监理工作联系单

工程名称：肇庆高新区鹏程仓储服务有限公司 5.99MW 分布式光伏发电项目

编号：ZQGF-CZZH-LX-003

主题：关于厂房移交相关事宜

附：漏水点位置照片

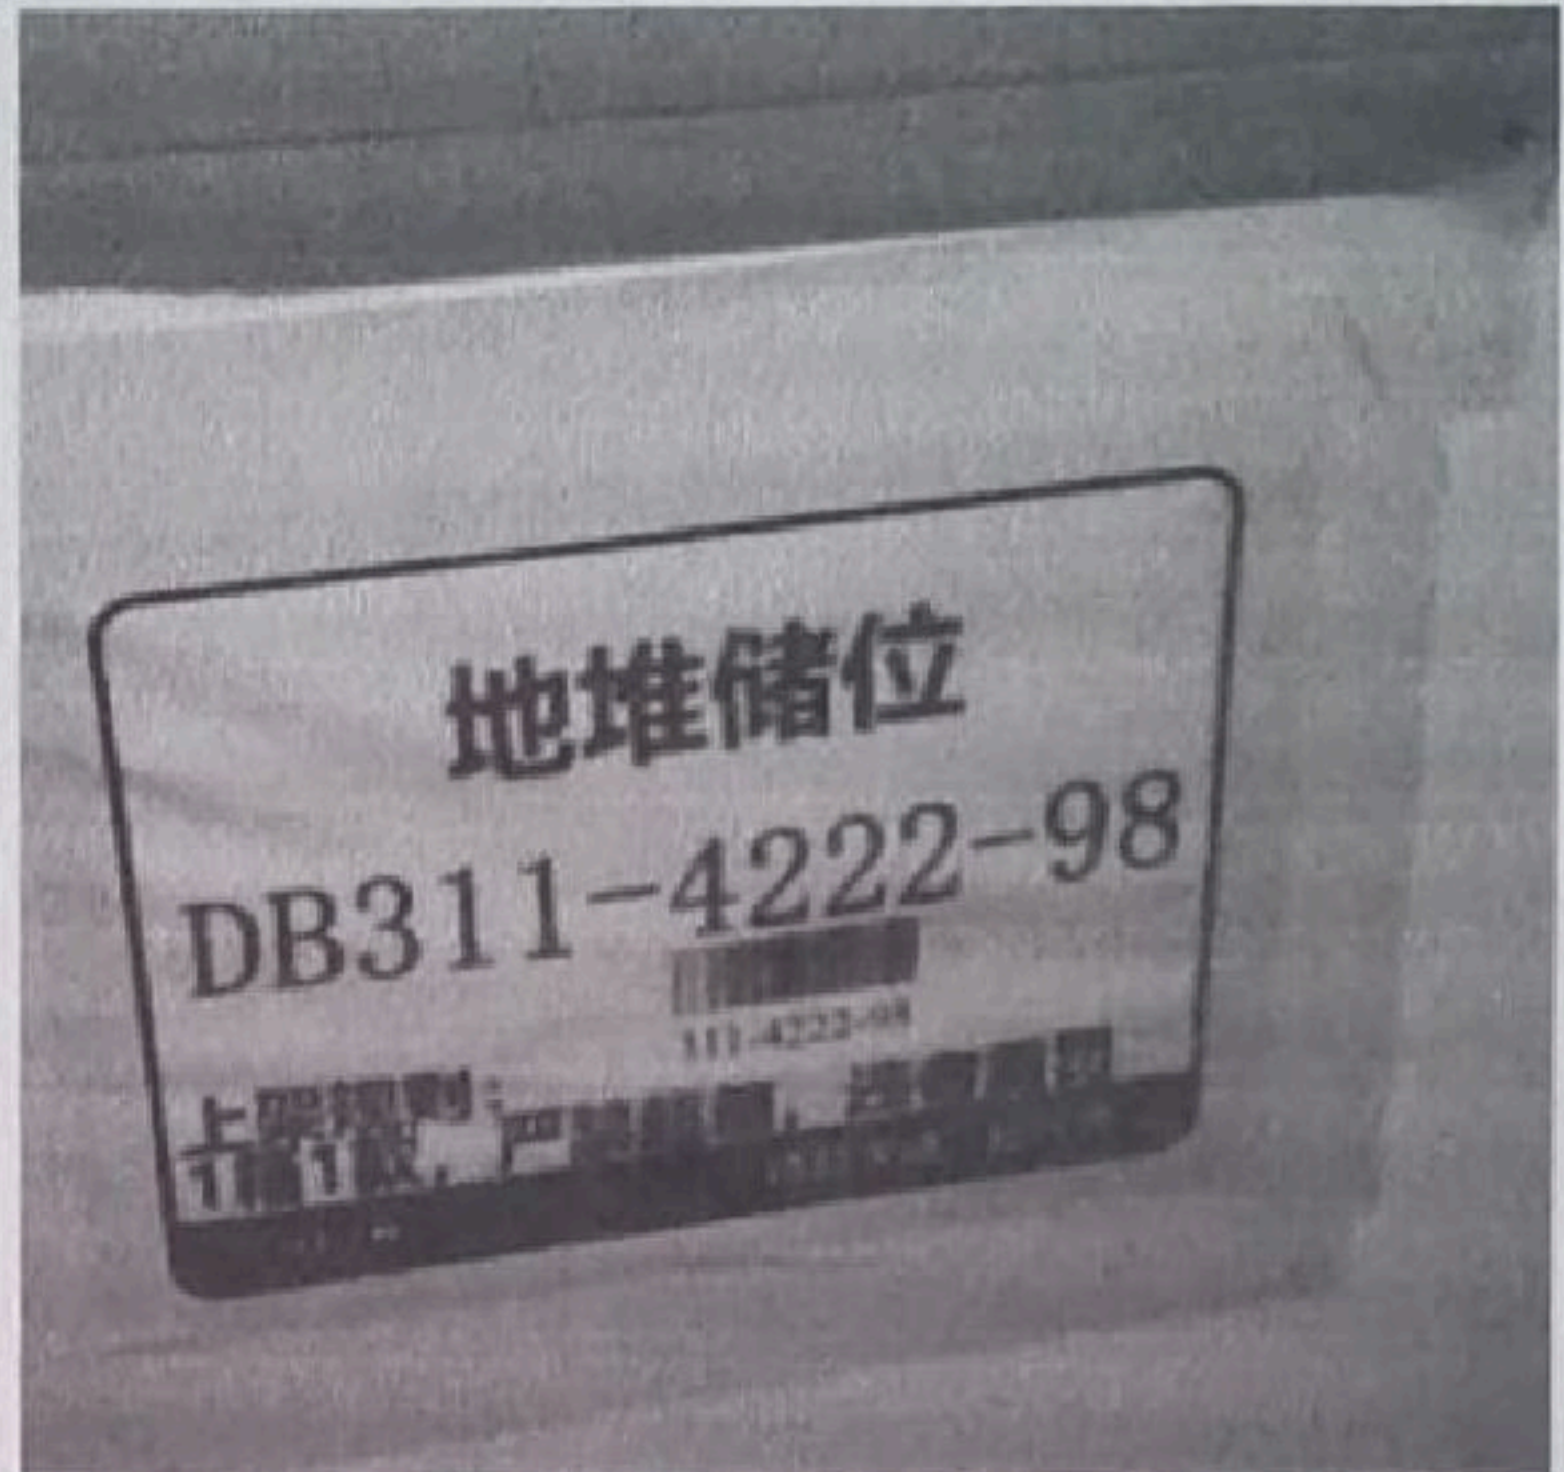
3、屋面多数漏水点不确定，只能确定个别漏点（位置标记如下）。

DB311—3131—98 位置存在漏水

DB311—4222—98 位置存在漏水

DB312—2431—99 位置存在漏水

现我监理项目部要求你单位对厂区屋面漏水问题进行修缮，且在修缮完成后确定不漏水的情况下，签订屋面移交单书面文件。如厂区屋面漏水问题未进行修缮解决，禁止屋面安装组件，且延误的工期不予顺延，造成的损失由你方单位自行承担。
